**AVIS RELATIF A LA PROTECTION
CONTRE LES EVENTUELS EFFETS NOCIFS ET NUISANCES
PROVOQUES PAR LES RAYONNEMENTS NON IONISANTS
GENERES PAR DES ANTENNES EMETTRICES STATIONNAIRES**

Commune : SENEFFE - Exploitant : PROXIMUS

Référence exploitant : 64TPL_01

Rapport n° 1219 / 2023

Figure 1 : Vue en plan des lieux de séjour et des points de contrôle

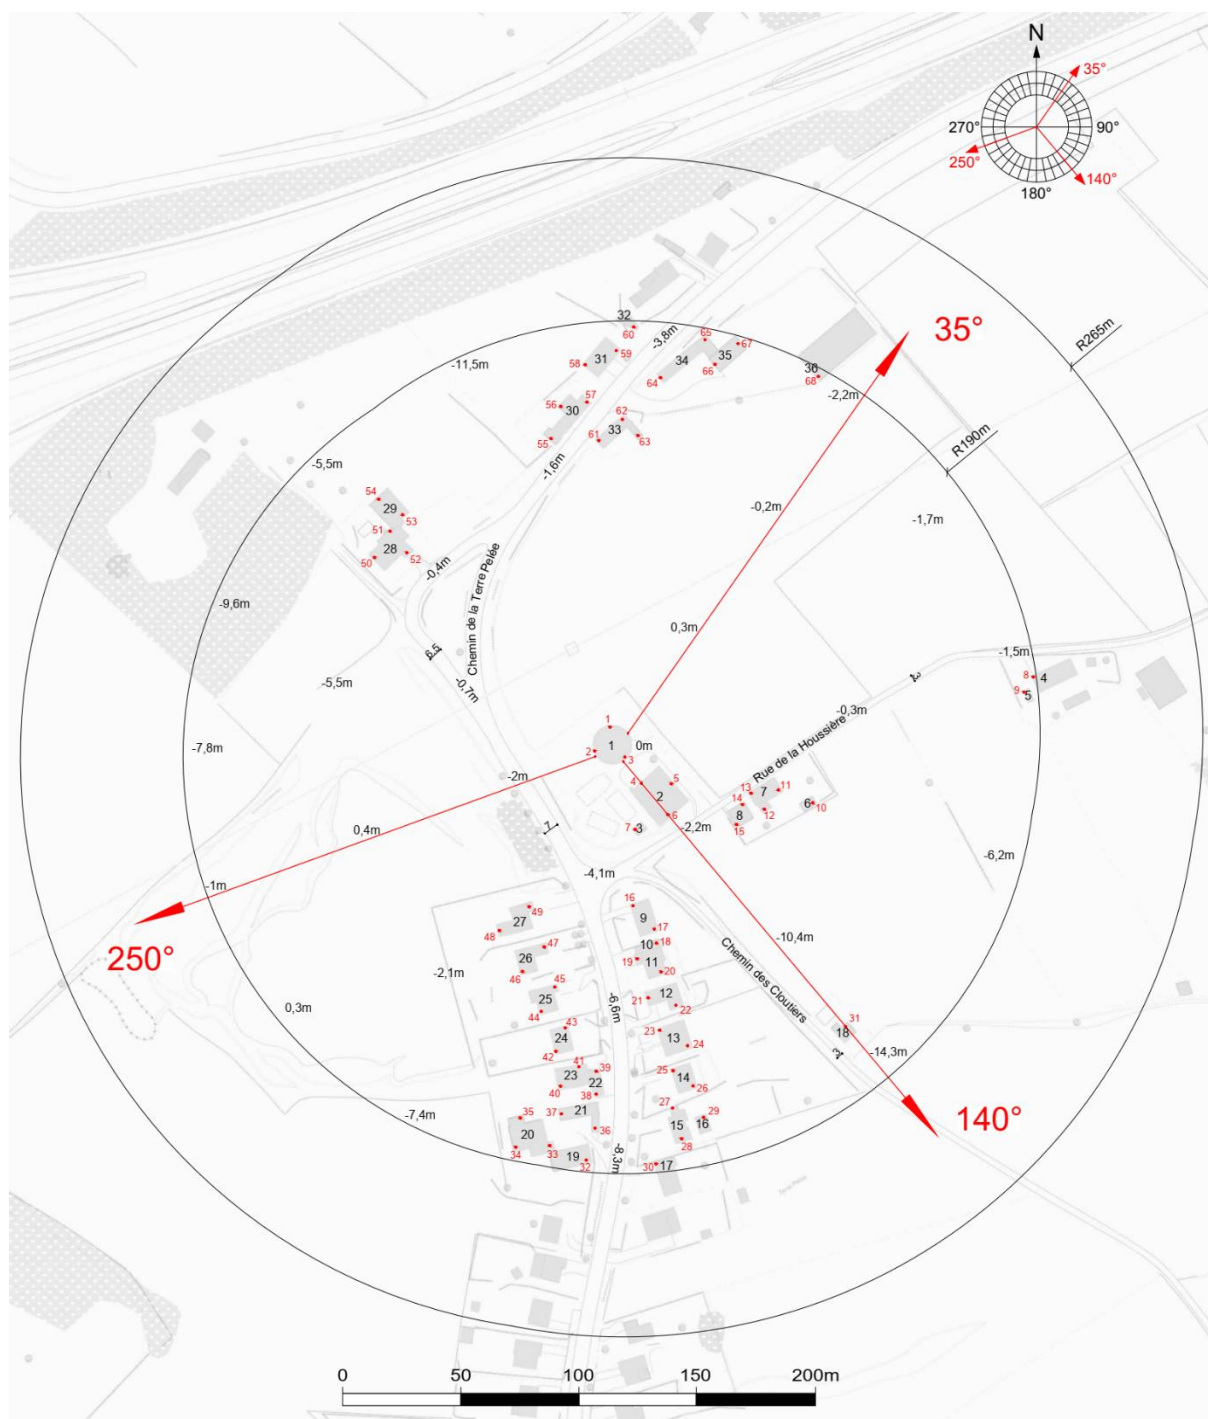
Les fréquences d'émission, la puissance rayonnée par chacune des antennes et leur gain permettent de déterminer le rayon de la zone à analyser. Tout dépassement de la limite par installation est exclu en dehors de cette zone. Le tableau 2 reprend les 35 LS² pour lesquels l'indice d'exposition est le plus élevé. Les différentes colonnes indiquent :

- le numéro du point de contrôle repris sur un des plans de la figure 1;
- le numéro du LS dans lequel se trouve le point de contrôle de la 1^{ère} colonne ;
- l'atténuation d'obstacle prise en compte pour le calcul de l'indice d'exposition dans le LS ;
- le résultat du calcul de l'indice d'exposition.

En ce qui concerne les antennes de l'installation mentionnées dans le tableau 1, la distance maximale à laquelle la limite pourrait être atteinte, à l'extérieur, est égale à 85,3 m. S'il n'y a pas de LS à une distance inférieure, les antennes respectent forcément la limite d'immission.

Dans le cas des LS situés à l'intérieur des bâtiments, une atténuation d'obstacle est prise en compte et il en résulte que la distance maximale à laquelle la limite pourrait être atteinte se réduit à 60,4 m.

Figure 2 : Vue en plan des installations d'antennes dans un rayon de 300 mètres autour de l'installation faisant l'objet de la demande d'avis

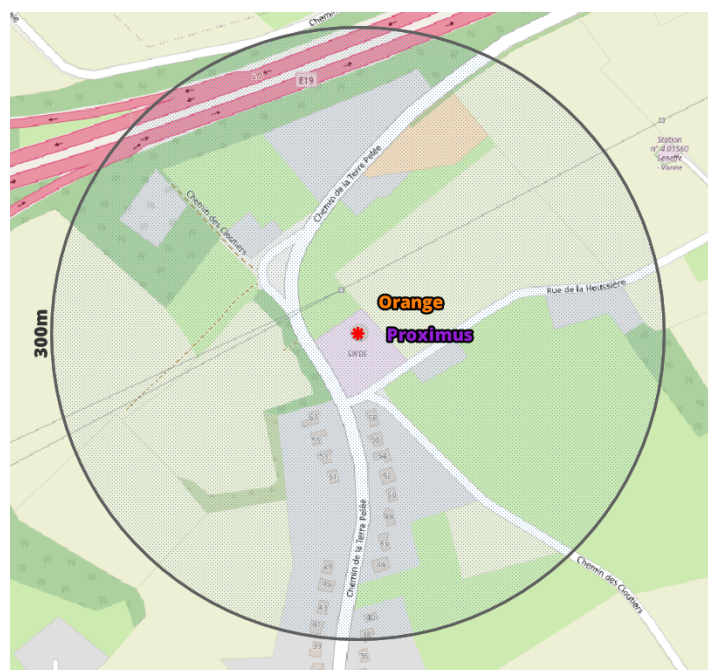
Le plan en projection verticale de la figure 2 indique la localisation des antennes actives éventuelles visées par le décret et situées dans un rayon de 300 mètres autour de l'installation référencée dans le paragraphe 2. Les données de localisation de ces antennes et les avis correspondant sont accessibles via le cadastre en ligne des antennes émettrices stationnaires⁶.

Compte tenu du nombre d'installations localisées dans la figure 2, il apparaît que l'intensité du rayonnement électromagnétique généré, dans les lieux de séjour situés à proximité de l'installation référencée dans le paragraphe 2, par l'ensemble des antennes émettrices stationnaires de l'ensemble des exploitants du même site d'antennes émettrices stationnaires respecte la limite fixée à l'article 4, § 2 du décret.
